2015 年 04 月 25 日

滑台缸 MCSS-Ø8~Ø25 使用之油壓緩衝器設變通知

MCSS-Ø20/Ø25 油壓緩衝器(變更前)	MCSS-Ø20/Ø25 油壓緩衝器(變更後)

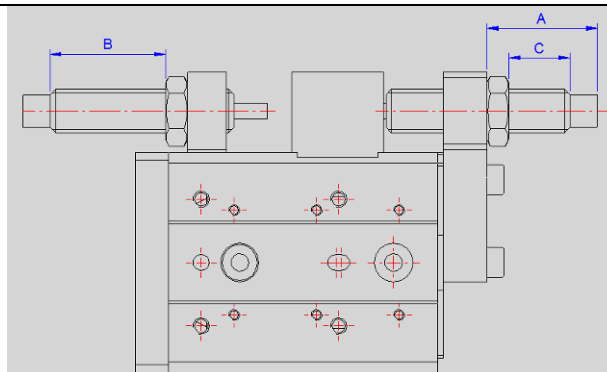
(a)油壓緩衝器規格

油壓緩衝器規格(變更前)				油壓緩衝器規格(變更後)			
	口徑	油壓緩衝器規格			口徑	油壓緩衝器規格	
	Ø8	MAC-0806-SN			Ø8	MDSC-0806-3-N	
	Ø12				Ø12		
	Ø16	MAC-1007-SN			Ø16	MDSC-1008-3-N	
	Ø20	MAC-1412-SN			Ø20	MDSC-1412-3-N	
	Ø25				Ø25

(b)油壓緩衝器顏色

其餘規格顏色與原規格相符。
